大型バスの原動機（エアコンプレッサ）のリコールについて

リコール届出番号3166

平成25年6月11日、UDトラックス株式会社に車両を供給している三菱ふそうトラック・バス株式会社が下記のリコールを国土交通大臣に届け出しました。

改善箇所説明図

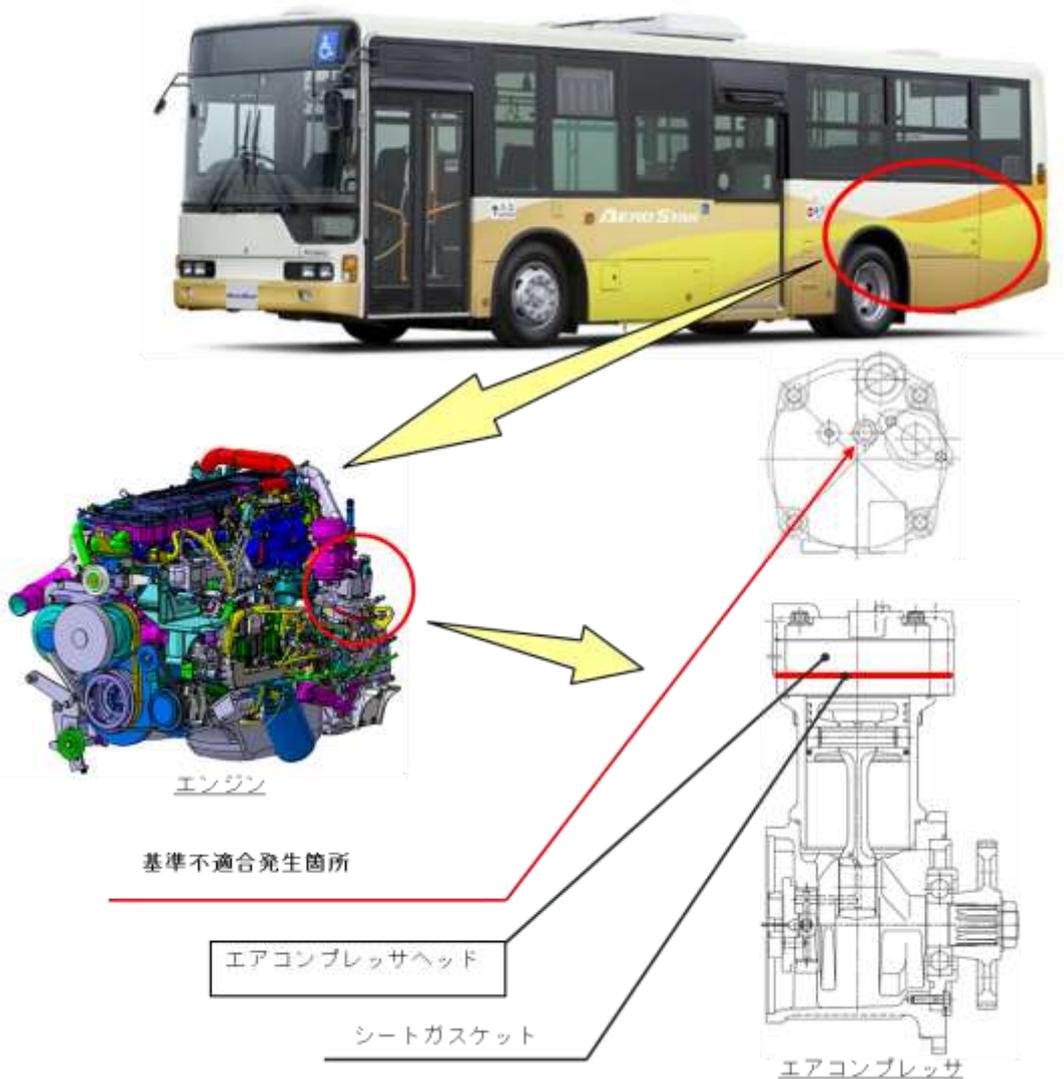
大型路線バスにおいて、エアコンプレッサの中央部ヘッドボルトの締付トルクが不足しているため、ピストンの往復運動による圧力振動でシートガスケット（エアコンプレッサ内の冷却水通路とエア通路の気密性を保つもの）に亀裂が発生するものがある。そのため、冷却水がエア通路に浸入し、

- ① エア圧送時に配管を伝わり、エアドライヤ（圧縮空気中の水分や油分を取り除くもの）から排出され、冷却水が減少することで警告灯が点灯し、そのままの状態で使用を続けると、エンジンの出力が制限される。
- ② エア圧縮時の熱により冷却水が乾燥し、結晶化して生成された固形物が吸排気バルブに付着することで、吸入または圧送されるエアが減少するため、エア圧が低下することで警報ブザーが鳴るとともに警告灯が点灯し、そのままの状態で使用を続けると、十分なエア圧が確保できなくなりブレーキ機能に影響を及ぼし、路上故障に至るおそれがある。

全車両、エアコンプレッサヘッド一式を対策品と交換するとともに以下の改善措置を実施する。

- ・当該ヘッドのエア通路に冷却水の浸入が認められたものは、エアコンプレッサのピストンとシリンダライナーを新品に交換し、エアドライヤのオーバーホールを実施する。
- ・エア系統を点検し、冷却水の混入が認められたものはエア系統を清掃し、不具合が生じた部品を新品に交換する。

注：□は、交換する部品を示す。
